**核燃料物質使用変更許可申請について  
(令04原機(サ保)138、令和5年3月13日申請)  
環境センター施設**

日本原子力研究開発機構  
核燃料サイクル工学研究所  
環境技術開発センター

令和5年4月25日

図7-3-1 フード等配置図

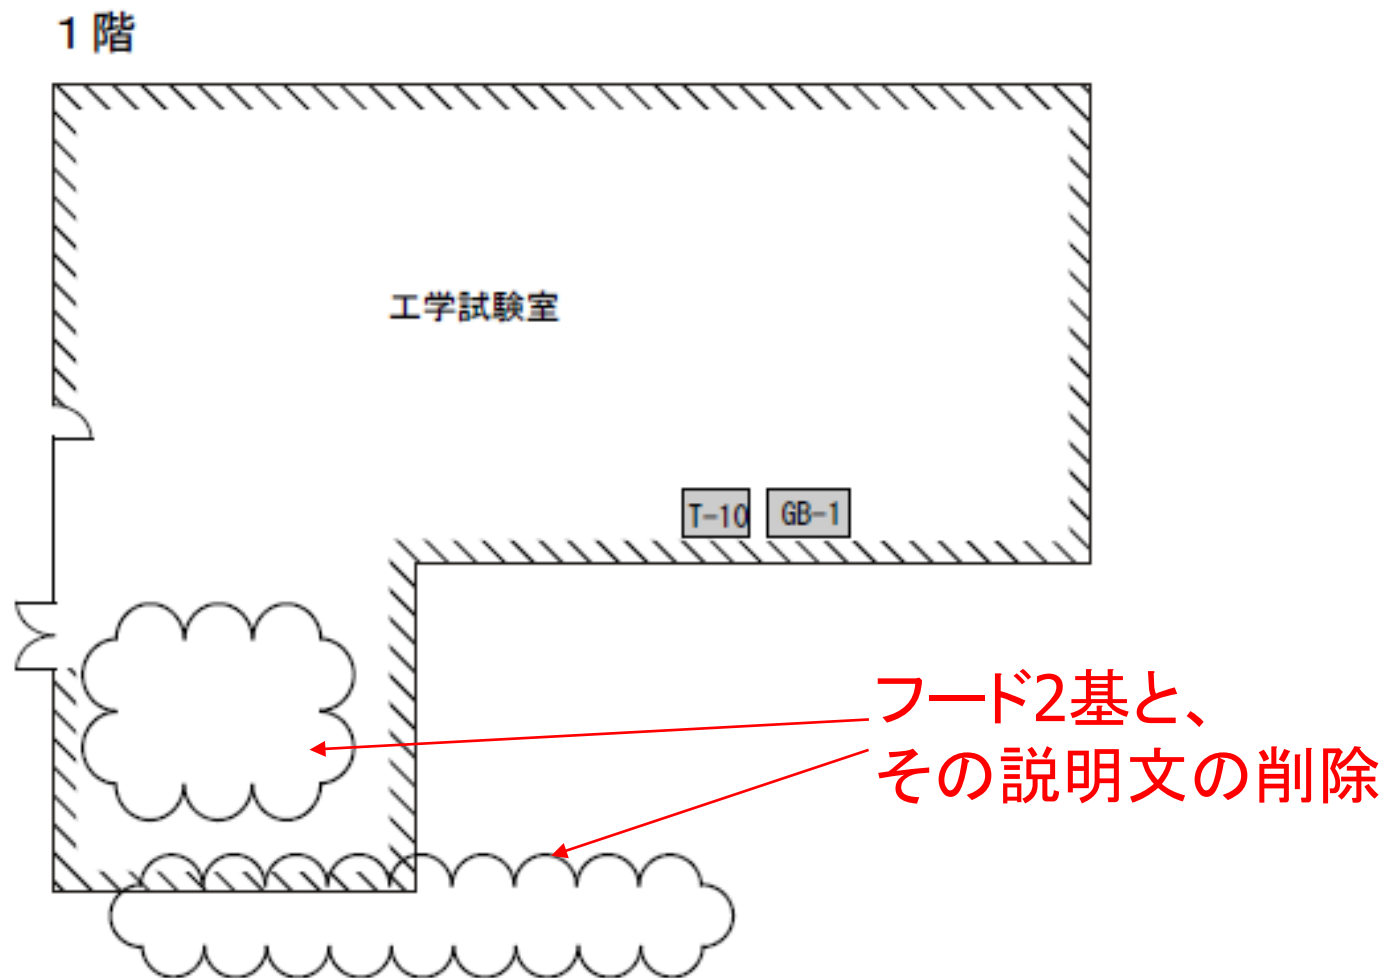
- ・**フード(工学試験室)4基から2基へ変更  
(本-5、本図-1)**
- ・**連続溶解試験設備の記載の削除(本-6)**

これらは、H21年度6月の許可以降、設置に向けた準備を進めていたが、H22年度3月の東日本大震災を受け、高速炉燃料再処理の技術開発が大幅に縮小されたため、設置することが出来なくなった。

以降、高速炉燃料再処理技術開発を中止する機関決定はなされていないため、再開すれば設置できるよう許可を残していたが、今後の設置できる見通しが明確になっていない現状であるため、本変更申請の際に、現物と申請書の不整合を解消することとした。

図2)-1 第2ウラン系廃棄物貯蔵施設1階平面図

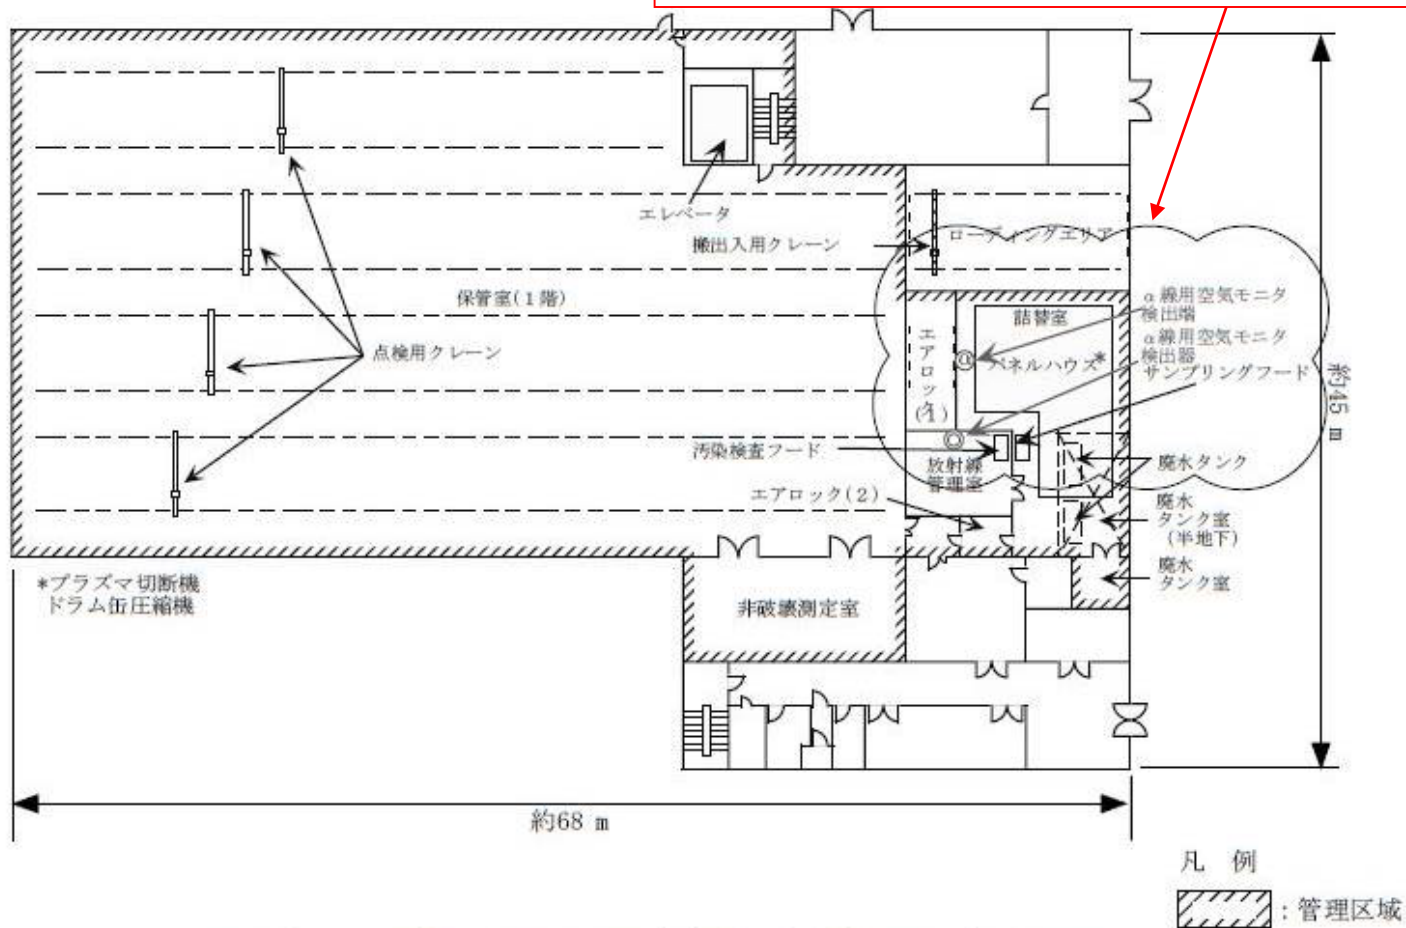
# 変更内容 ② $\alpha$ 線用空気モニタ設置場所の明確化

2)-9-1-3項に記載されている $\alpha$ 線用空気モニタを明記

図2)-4 第2ウラン系廃棄物貯蔵施設4階平面図

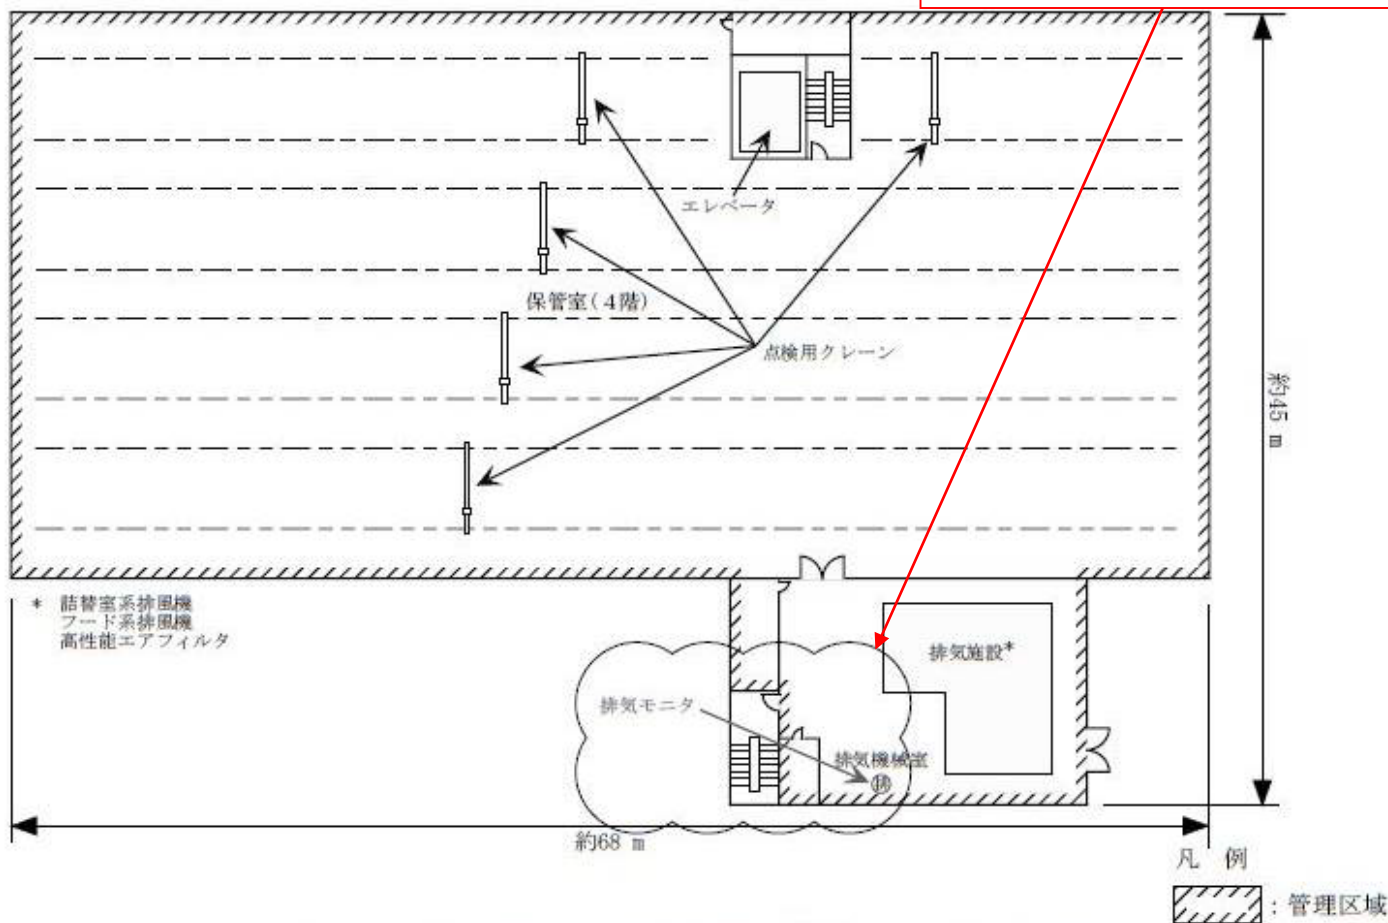
## 変更内容 ② 排気モニタ設置場所の明確化

2)-9-1-3項に記載されている  
排気モニタを明記

図2)-6 第2ウラン系廃棄物貯蔵施設管理区域給排気系統図

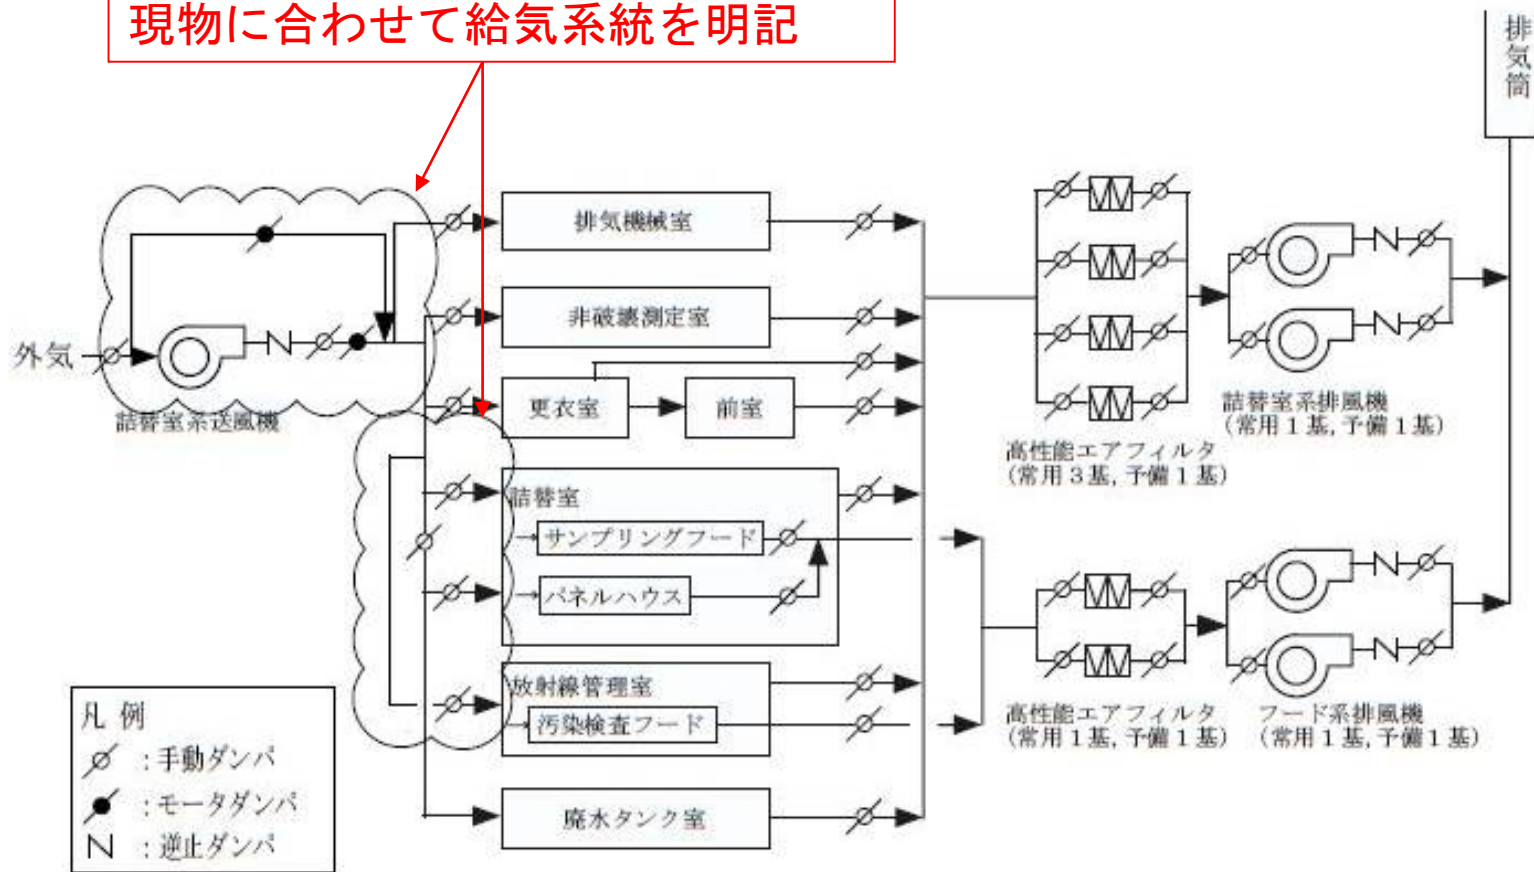
# 変更内容 ③ 給気系統の明確化

現物に合わせて給気系統を明記

図3)-2 焼却施設2階平面図

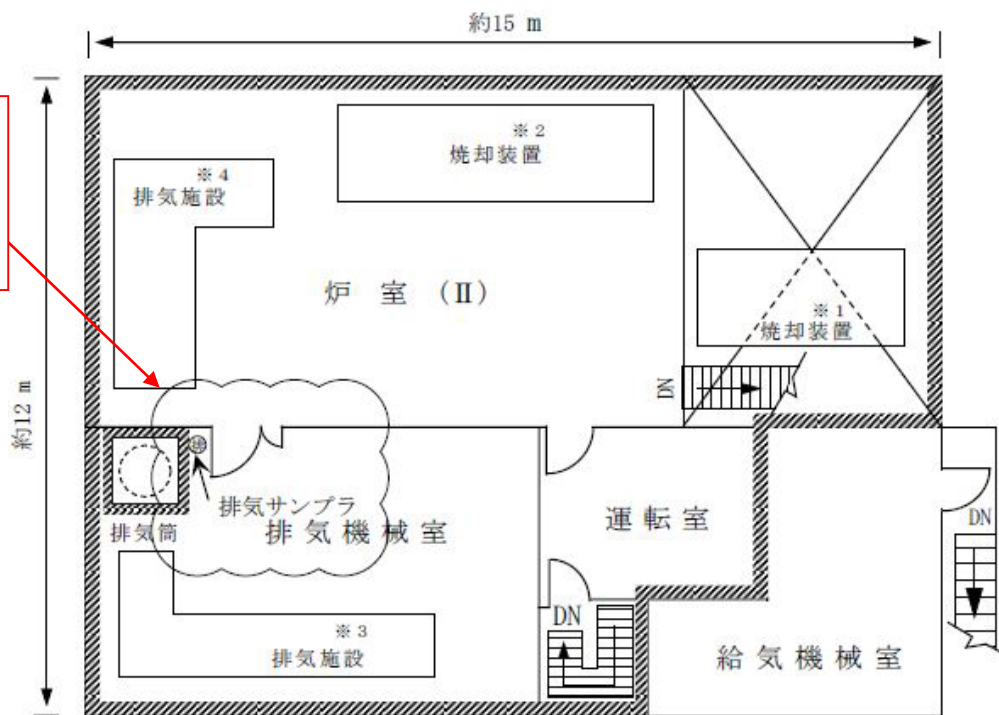
# 変更内容 ② 排気モニタ設置場所の明確化

3)-9-1-3項に記載  
されている排気モニタ  
を明記

図 3)-3 焼却施設管理区域給排気系統図

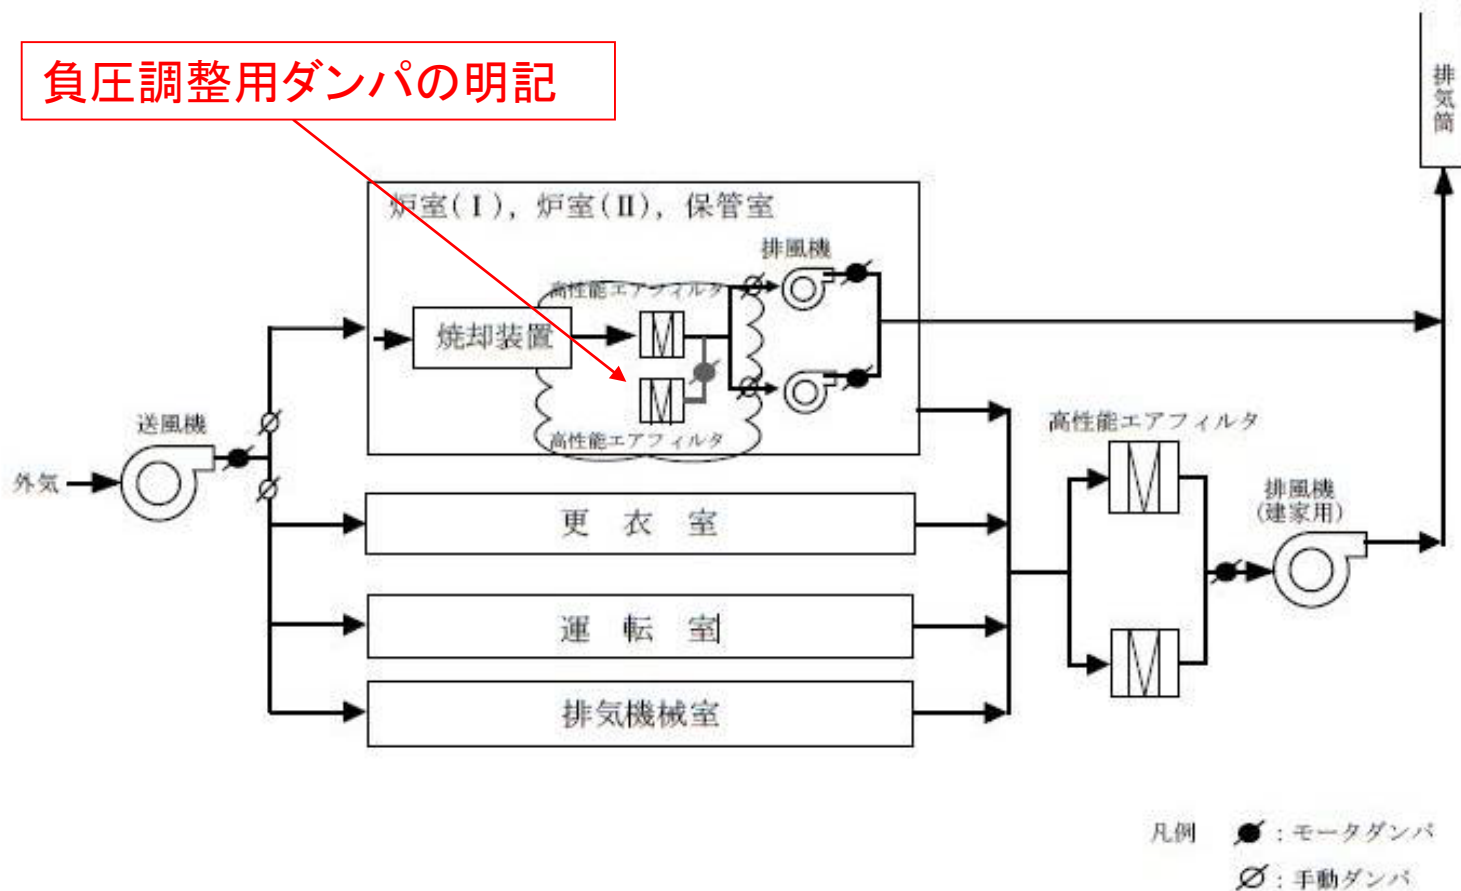
# 変更内容 ③ 負圧調整用ダンパの設置場所の明確化

負圧調整用ダンパの明記

図3-4 焼却施設液体廃棄物処理フローシート

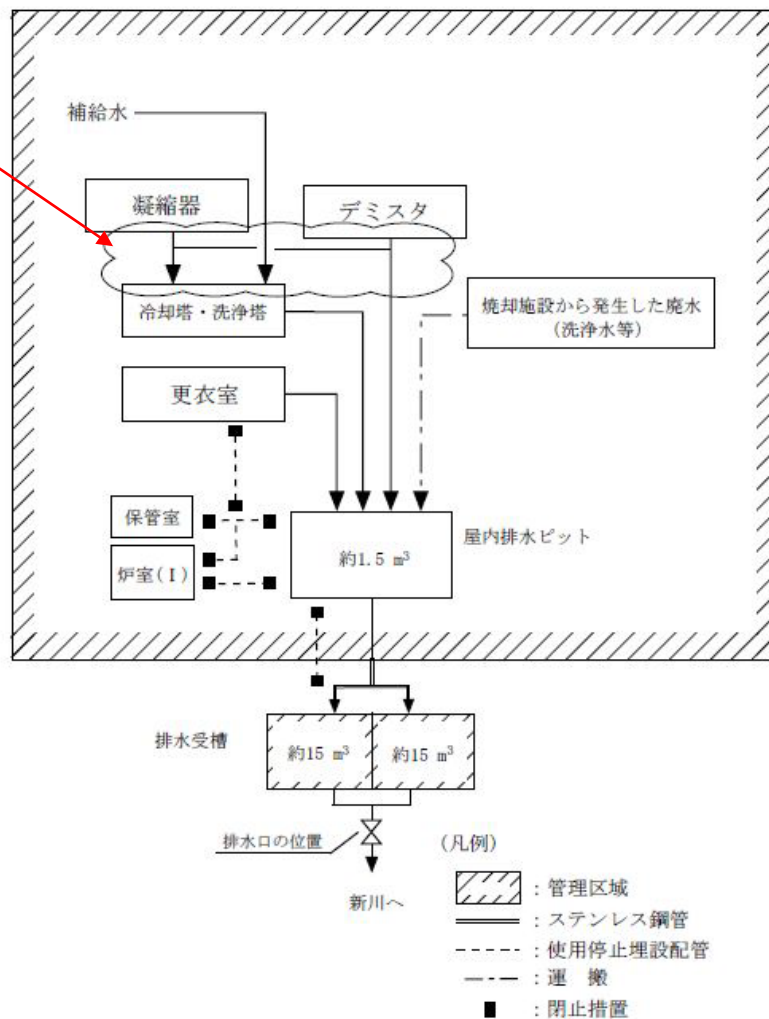
# 変更内容 ④ 給水配管設置場所の明確化

給水配管を明記

図 9-1-2 M棟 1階平面図

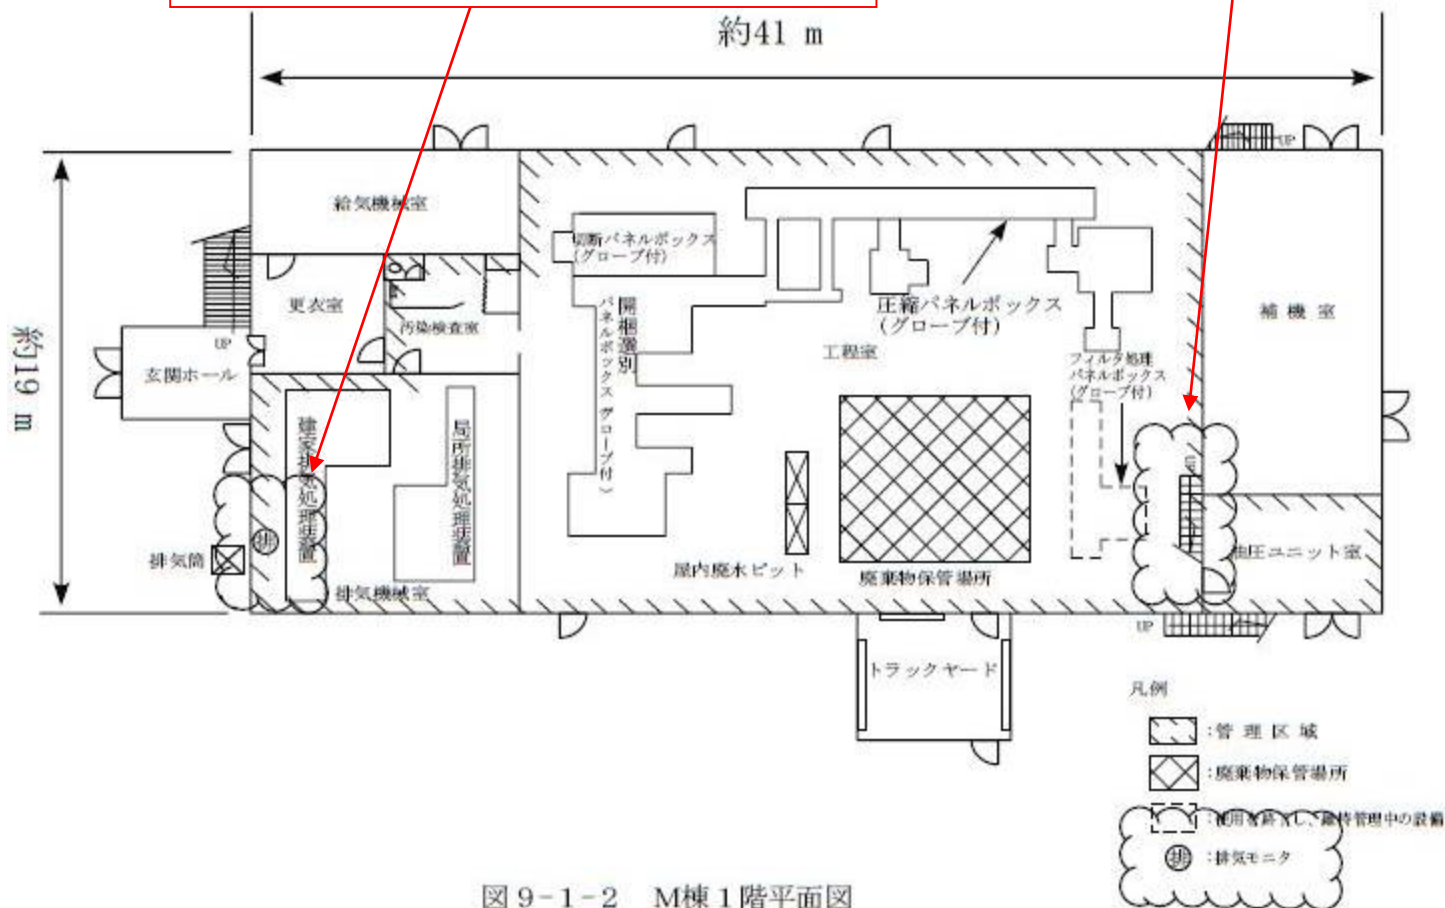
# 変更内容 ② 排気モニタ設置場所の明確化

9-1-3項に記載されている排気モニタを明記

現物に合わせて階段を追記

図7-1-2 洗濯場2階平面図

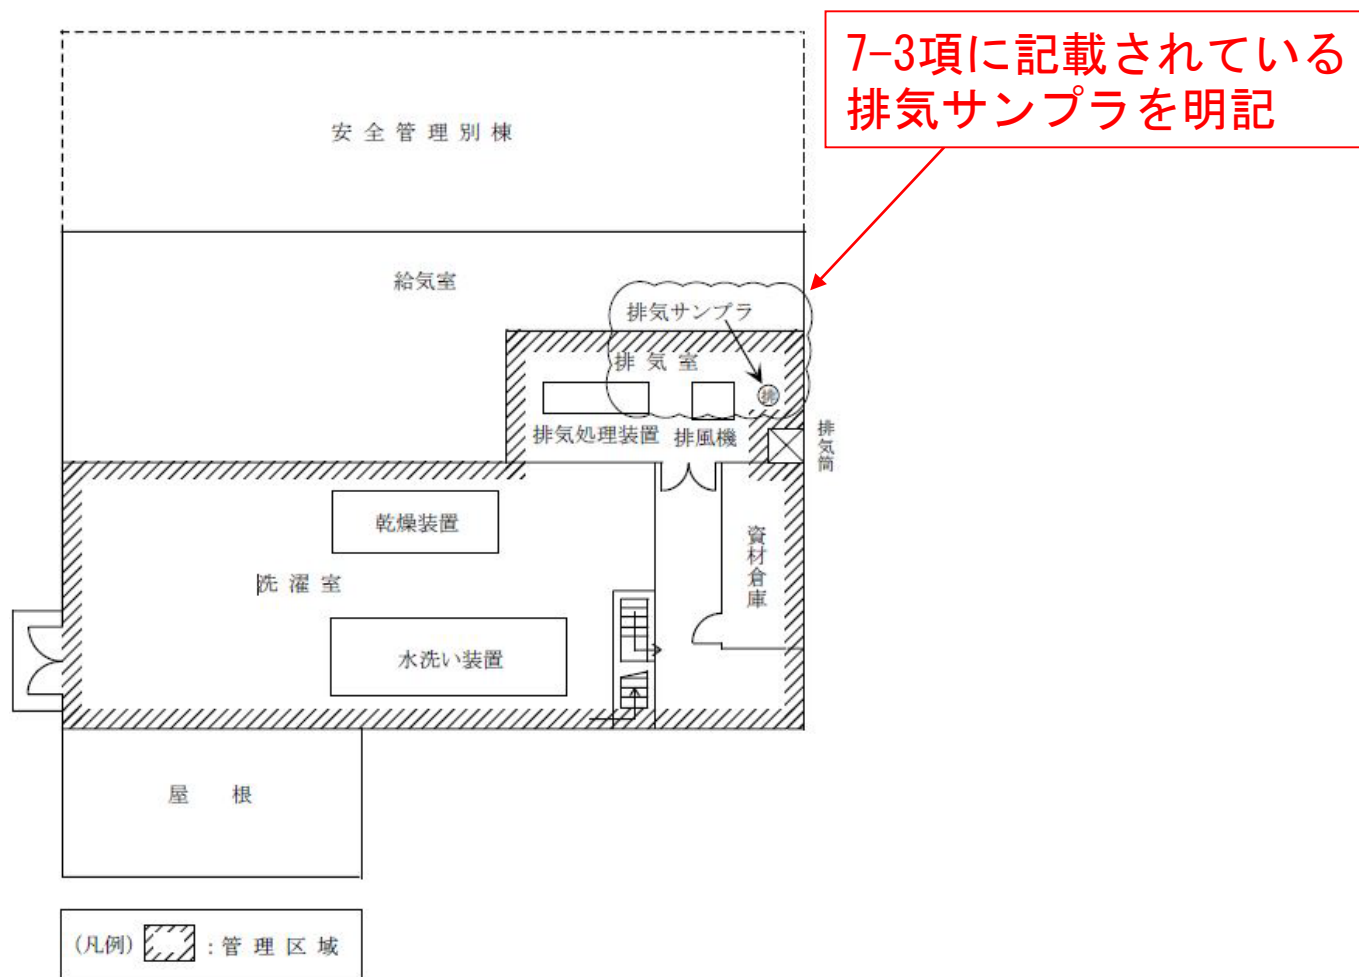
- ・ 7-3項に記載されている既設排気サンプリングを図に記載する。

# 変更内容 ① 排気サンプル設置場所の明確化
